Rapport de contrôle de l'inspection des installations classées		
Référence : UD-R-CRT-18-488-DB		
Nom et adresse de l'établissement contrôlé		Code DREAL
Société SDSP 16 rue des Pétales BP 159 69802 SAINT-PRIEST Cedex		S3IC 0061-04244 Priorité <input checked="" type="checkbox"/> PN <input type="checkbox"/> AE <input type="checkbox"/> SP <input type="checkbox"/> DREAL Autre Régime <input checked="" type="checkbox"/> A <input type="checkbox"/> E <input type="checkbox"/> D <input type="checkbox"/> NC SEVESO <input checked="" type="checkbox"/> HAUT <input type="checkbox"/> BAS
Activité principale : Dépôt de liquides inflammables, produits pétroliers.		
Date du contrôle : 5/12/2018		
Inspecteur(s) : Daniel BOBILLIER		
Type de contrôle		
<input checked="" type="checkbox"/> Inspection approfondie <input type="checkbox"/> Inspection courante <input type="checkbox"/> Inspection ponctuelle	<input checked="" type="checkbox"/> Inspection annoncée <input type="checkbox"/> Inspection inopinée	<input checked="" type="checkbox"/> Inspection planifiée <input type="checkbox"/> Inspection circonstancielle

Au hasard, nous avons choisi d'examiner la MMRi « *niveau très haut* » du bac E. Ce bac contient

Vue n° 1 : Bac E

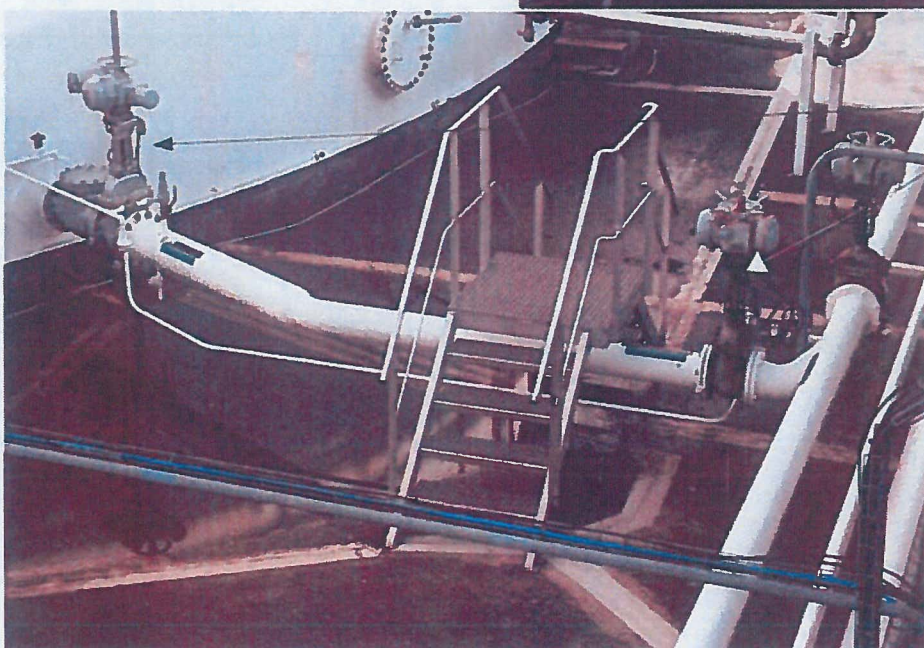
- Les équipements prévus sont bien en place, il y a deux vannes de fermeture de l'alimentation (vues n° 2 et 3, annexe 3),
- Le bac n'apparaît pas pouvoir être alimenté par d'autres canalisations que celles sur lesquelles sont montées les vannes motorisées intervenant dans la MMRi. Toutefois, un bilan des possibilités de remplissage du bac, y compris en situation anormale, doit être effectué et représenté sur un schéma.
